监理工程师通知单

工程名称：余姚市姚江科技投资开发有限公司（二期）396.9KWP 分布式光伏发电项目
编号：CZZH-YJKJEQ-TZ-003

主题：关于工程缺陷整改问题

(图 1)

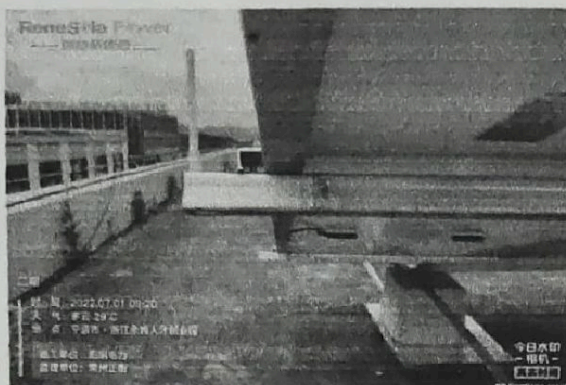
- 1、支架长度不足使用短支架焊接拼接。（图1）
- 2、电缆桥架连接螺栓锈蚀。（图2）
- 3、水泥墩破损部位未修补。（图3）
- 4、电缆桥架连接螺母未紧固，且缺少螺栓螺母固定。（图4）
- 5、个别压块与组件未紧密贴面缝隙较大。（图5）
- 6、部分支架长度不足，组件边压块安装不牢固。（图6）
- 7、电缆桥架连接处缺少跨接地线。（图7）
- 8、电缆桥架盖板使用自攻丝固定。（图8）
- 9、部分光伏支架切割未打磨、刷漆、防腐处理。（图9）
- 10、防雷接地扁铁焊接处未除锈防腐。（图10）
- 11、防雷接地扁铁焊接未使用成品弯头。（图11）
- 12、电缆桥架孔口未做防火封堵。（图12）
- 13、电缆桥架孔口防火封堵不严实。（图13）
- 14、交流电缆埋地未穿管保护。（图14）

针对以上问题请贵单位施工项目部接到通知后，即刻进行整改落实，并于2日进行回复，如逾期未进行整改的，后果自负。
